Rapport de contrôle d'installations électriques à basse et à très basse tension

RÉF. 122/2023/72823/01:1

DATE DU CONTRÔLE 05/07/2023 AGENT VISITEUR Mohamed Izmar
ADRESSE DU CONTRÔLE Rue Jean-Baptiste Labarre 22 (étage 02 boîte 6) - 1180 Uccle TYPE DE CONTRÔLE Visite de contrôle vente ancienne installation (8.4.2.)

CONCLUSION : NON CONFORME

Croquis de position élémentaire et descriptif sommaire des tableaux
 Schets elektrishe installatie en beschrijvende opsomming elektriciteitsborden
 Sur base de ce qui est visible et accessible lors du contrôle - Gebaseerd op wat zichtbaar en toegankelijk is tijdens de keuring

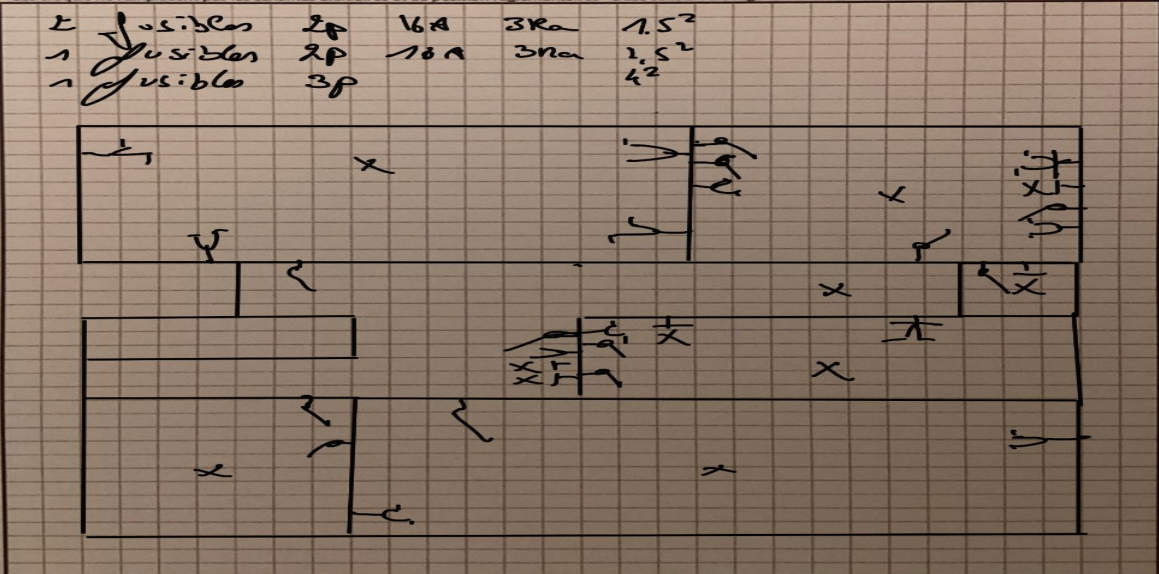
2	fusibles	2p	16A	3Ra	1,5 ²	
1	fusibles	2p	10A	3Na	1,5 ²	
1	fusibles	3p			4 ²
